## COMUNICADO N°3

### LICITACIÓN PÚBLICA 01/25 Exp. 2024-12248 CONSTRUCCIÓN DE LA PLAZA SAN MARTIN EN LA CIUDAD DE RIVERA

#### **3.3 CONTRAPISO CANCHA DE FÚTBOL Y DRENAJE SUBTERRÁNEO (RUBRO 3.4)**

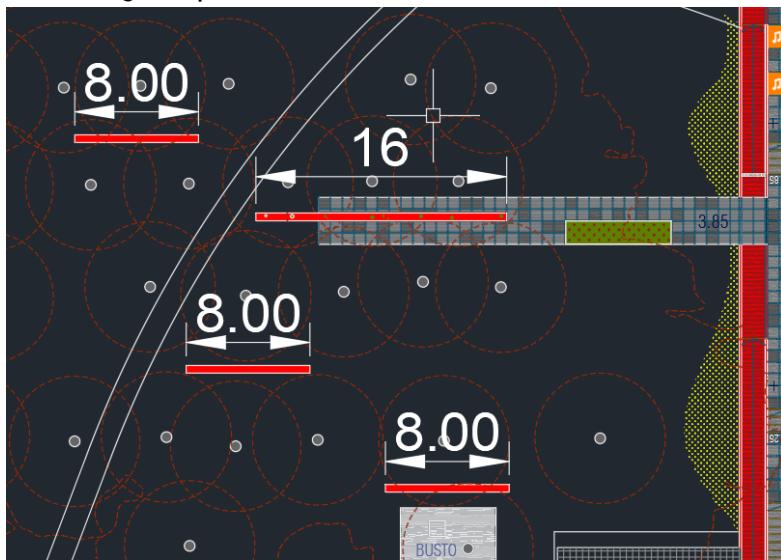
- 3) El rubro 3.4 Contrapiso de cancha de fútbol, está metrado con 400 m2 lo que nos deja la duda de qué es lo que se considera en ese rubro o si hay un error en las unidades. Según la Memoria, incluye 15cm de grava, 15cm de arena y 10cm de tierra vegetal. Sobre eso va el rubro 3.15 Cancha de fútbol SECTOR 3 - PLAZA DEPORTES metrado con 1050m2, que se refiere, según entendemos, sólo al césped. Por favor aclarar a qué refieren los 400m2. **R.3 Cotizar 1050m2 en rubro 3.4.**

Sobre suelo natural, la excavación se realizará de forma tal que el NPT de la cancha quede a +10cm de la vereda perimetral. La pendiente del suelo natural será del 1% hacia los resumideros laterales. El contrapiso se conformará por un espesor mínimo de 15cm de grava, 15cm de arena y 10cm de tierra vegetal. Bajo la grava se dispondrán los caños de drenaje según memoria sanitaria y plano de detalle.

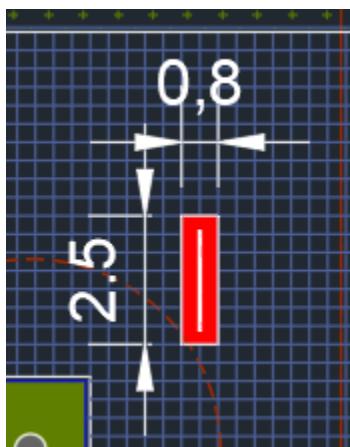
6) El rubro 4.7 Equipamiento 06 - Banco lineal rojo SECTOR 1 - PLAZA TOPOGRÁFICA, está correctamente metrado en 16ml. En la zona que se ubica dicho banco hay graficados 6 bancos más de 4m de largo cada uno, no contemplados en el Rubrado. ¿Se deben cotizar? ¿En qué rubro? **R.6 Se deberá cotizar en el rubro 4.7, 40ml. según este detalle:**
